SITUAÇÃO ATUAL DO SDPA - COBERTURA

PROPOSTA DE ADEQUAÇÃO À NORMA – Acréscimo de linhas de descida

DESENHO – 04

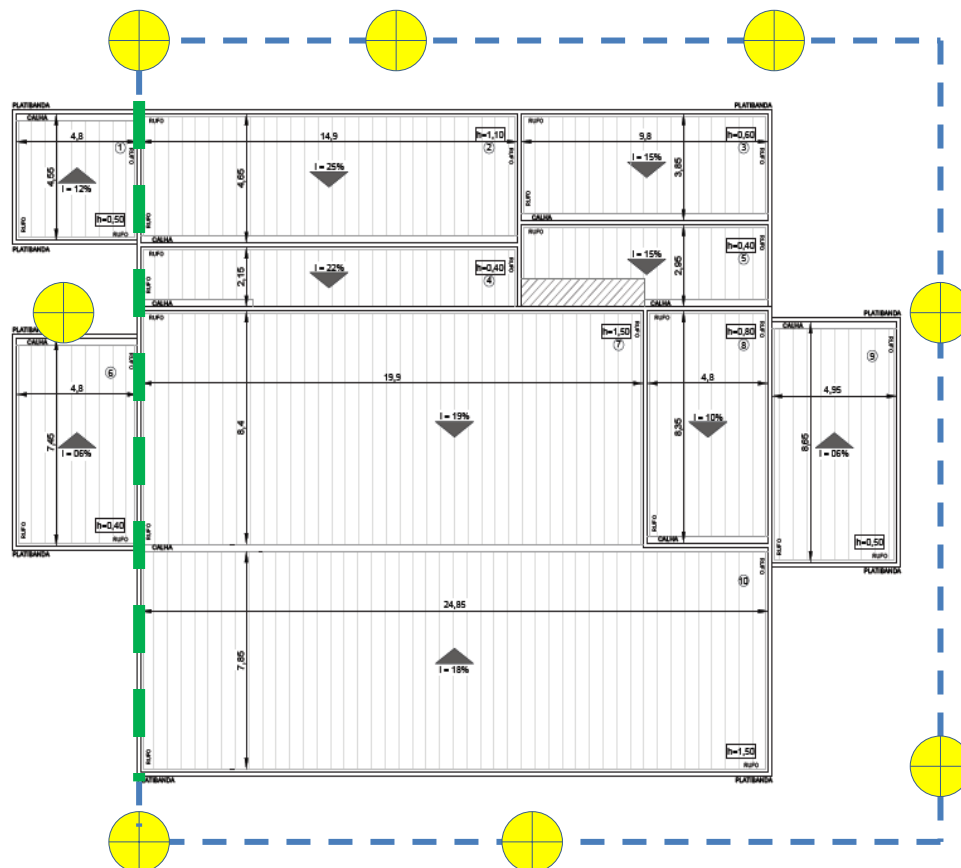
PROPOSTA DE ADEQUAÇÃO À NORMA – Acréscimo do anel de aterramento
